改善箇所説明図

改善の内容

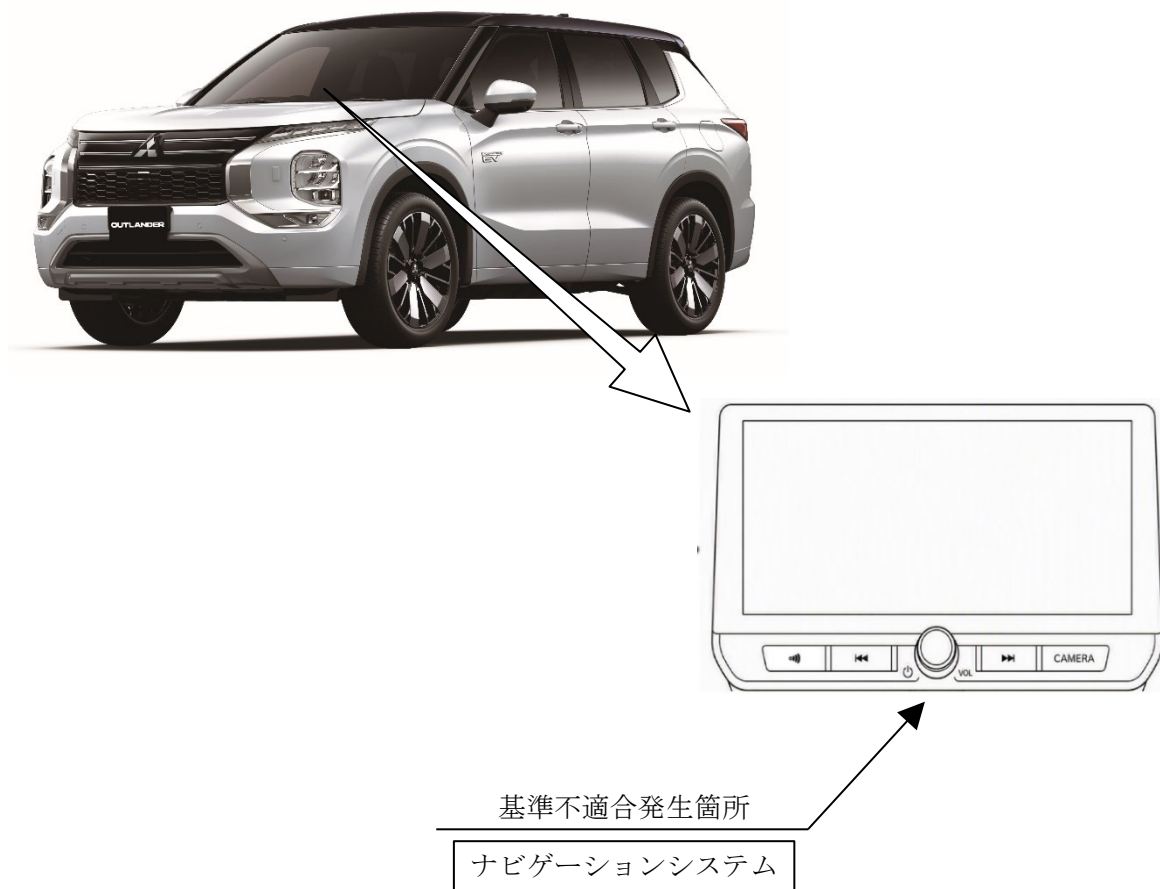
ナビゲーションシステムにおいて、制御プログラムが不適切なため、起動不能や使用中の再起動、液晶画面が黒くなったりフリーズしたりするほか、意図しない画面スクロールが発生することがある。そのため、液晶画面に直前直左確認時または後退時のカメラ映像が表示されず、保安基準に適合しないおそれがある。

全車両、ナビゲーションシステムの制御プログラムを対策仕様書き替える。

注：図中の 内は、プログラムを書き替える部品を示す。
